Stavba: "PN v Opavě - úprava vzduchotechniky kuchyně"	
ZMĚNOVÝ LIST	ZL - 02
Dotčená část díla:	Všechny části
Předmět změny:	Částečná revize projektu
Objednatel:	Psychiatrická nemocnice v Opavě Olomoucká 305/88, 746 01 Opava
Zhotovitel:	PROFI KLIMA solution s.r.o. Nademejnská 1069/24, Praha, 198 00
ZL zpracoval za zhotovitele : Martin Bátorla	Datum : 22.7.2019
Popis změny: Aktualizace výkazu výměr dle skutečnosti.	
Zdůvodnění: Jedná se o úpravy/ změny projektu (např. zrušení olemování střechy doplnění profese topení apod.).	
Řešení: Řešení spočívá v méněpracích a vícepracích specifikovaných dále.	
Předpoklad dopadu do ceny :	zvýšení: bez DPH -21 974,37 Kč vč. 21% DPH -26 588,99 Kč
Seznam příloh: 1. Rozpočet	
Za Zhotovitele : PROFI KLIMA solution s Martin Bátorla zamítnuto schváleno Datum : Podpis, razítko :	Za objednatele: Psychiatrická nemocnice v Opavě Ing. Adam Jaškovský <i>náměstek pro hospodářsko- technickou správu</i> zamítnuto schváleno Datum : Podpis, razítko :

Název zakázky: PN v Opavě - úprava vzduchotechniky kuchyně
Místo stavby: Opava

4.10.1	Cu potrubí chladiva 12/28 vč. kaučukové izolace a komunikačního kabelu	m	-16,00	495,00	-7 920,00		-2 384,00	-10 304,00
	POZN.:

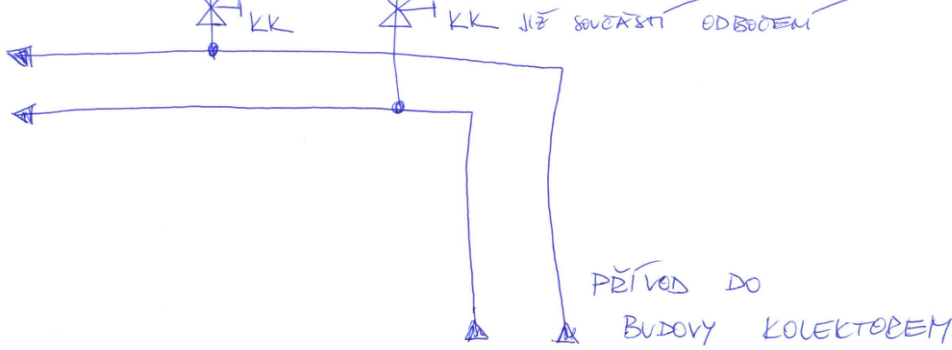
ČÍSLO POZ.	NÁZEV POLOŽKY	MÉR. JEDN.	MNOŽ. (-)méněpráce (+)vícepráce	DODÁVKA		MONTÁŽ		CELKEM (-)méněpráce (+)vícepráce
				za jedn. dodávka	dodávka celkem	za jedn. montáž	montáž celkem	
	Nebude realizováno.							
BOD 8 - VYTÁPĚNÍ – centrální čerpadlo a přísl.								
VÍCEPRÁCE								
TOPENÍ								
	Čerpadlo elektronické oběhové - okruh pro VZT	ks	1,00	19 672,00	19 672,00			19 672,00
	KK pro odstavení okruhu do DN50	ks	2,00	712,00	1 424,00			1 424,00
	Filtr do DN50	ks	1,00	782,00	782,00			782,00
	Zpětná klapka	ks	1,00	372,00	372,00			372,00
	KK u zpětné klapky	ks	1,00	712,00	712,00			712,00
ELEKTRO - MaR:								
	Kabel CYKY 3x1,5	m	24,00	16,00	384,00	24,00	576,00	960,00
	Doplnění software v MaR pro řízení čerpadla	kpl	1,00	425,00	425,00			425,00
POZN.:								
doplnění hlavního čerpadla topné vody větve pro VZT čerpadlo bude napojeno na MaR vzt jednotky zařízení č. 3
